OGGETTO : Comune di Soliera

Realizzazione Chiosco Bar presso Parco della Resistenza di Soliera.

Parere ARPA in merito all'elaborato d'impatto acustico

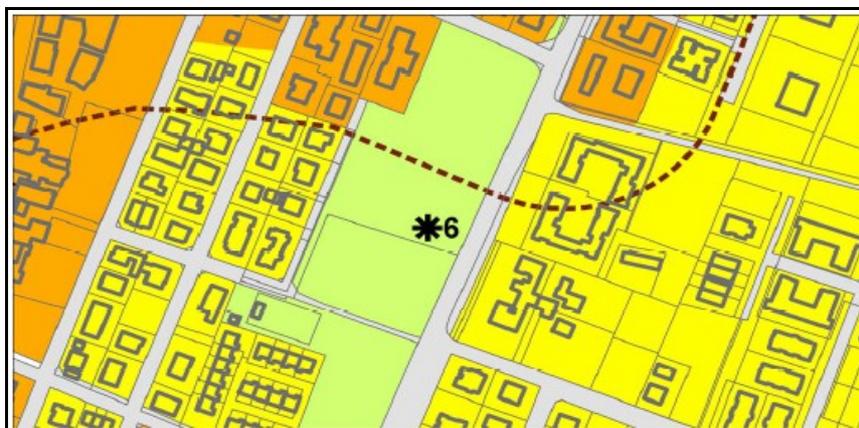
L'area di pertinenza del Parco della Resistenza risulta attribuita, dalla vigente classificazione acustica comunale, ad una classe I con limiti acustici ammissibili pari a **50 dBA** di giorno e **40 dBA** di notte. Come evidenzia l'immagine sottostante, i fabbricati ricettivi (abitazioni) potenzialmente esposti alla rumorosità ambientale correlata alle attività del Chiosco Bar, sono per lo più inclusi nella UTO attribuita alla classe II – con limiti pari a 55 dBA di giorno e 45 dBA di notte.

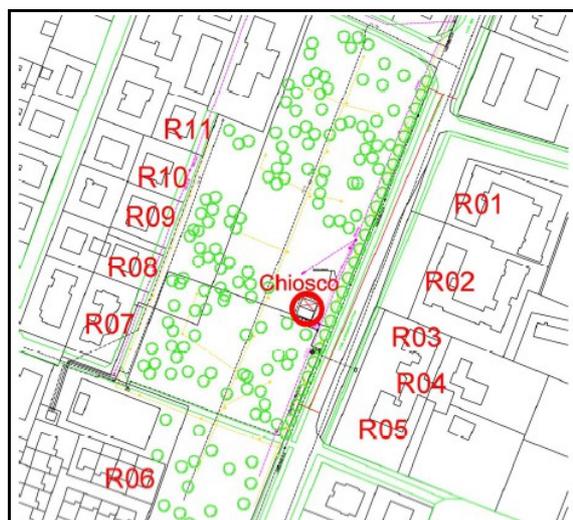
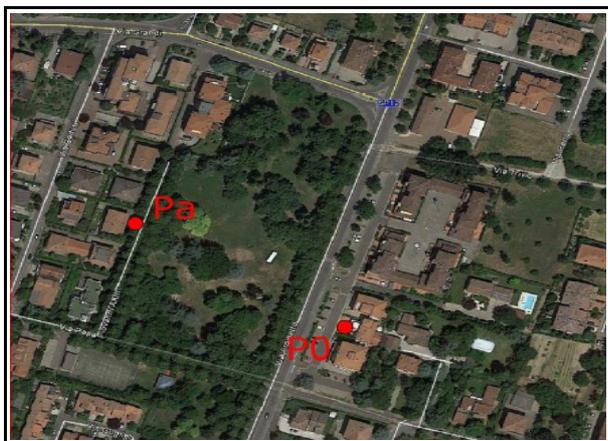
I dati relativi lo scenario ante opera (misure in **Pa** e **P0**) mostrano che il clima acustico in **Pa** (Leq_{day} 49,5 dBA e Leq_{night} 42,0 dBA), quale postazione di misura rappresentativa per i ricettori R7 R8 R9 R10 e R11, si attesta ampiamente al di sotto dei valori limite della classe II. Mentre, nella postazione **P0** (Leq_{day} 60,0 dBA e Leq_{night} 51,5 dBA) i valori riscontrati indicano che il clima acustico in prossimità dei ricettori R2 R3 R4 e R5 è particolarmente influenzato dal rumore stradale di via Arginetto, che implica anche il superamento dei valori limite della classe II.

Dall'analisi dei dati forniti nello scenario acustico post opera, che tiene conto del contributo di rumore di tutte le sorgenti sonore installabili tra le quali anche l'impianto elettroacustico, **si evince che per non incrementare la rumorosità preesistente nelle aree limitrofe del parco sarà necessario mettere in atto degli accorgimenti tecnici-gestionali sull'impianto elettroacustico**. Nello specifico si dovrà provvedere alla taratura dell'impianto di diffusione musicale in modo tale che il livello di pressione sonora generato dallo stesso non superi il valore di **70 dBA, come LAeq medio, misurabile nell'area di pertinenza del terrazzo estivo**. Tale limitazione, anche se consentirà il rispetto dei valori limite d'immissione assoluti e differenziali (diurno e notturno) in prossimità delle abitazioni più prossime, definendo un livello sonoro ad un metro dalle casse acustiche pari a 78 dBA, comporterà il superamento dei valori limite di zona, diurni e notturni, definiti per la classe I.

Per tale aspetto, contrariamente a quanto riportato nelle conclusioni dello studio dal Tecnico Competente in acustica, si ritiene che l'impianto per la diffusione musicale sia una sorgente sonora non trascurabile.

Per quanto sopra, stante le valutazioni fornite dal Tecnico competente in Acustica, si ritiene possibile la costruzione del Chiosco BAR nel sito individuato all'interno del "Parco della Resistenza" a condizione che i diffusori acustici dell'impianto musicale siano posizionati all'interno dei locali di attività, essenzialmente in considerazione gli orari d'apertura del chiosco che risultano interessare le fasce orarie serali/notturne. Resta fermo che eventuali ed ulteriori valutazioni nel merito potranno essere effettuate in corso d'esercizio.
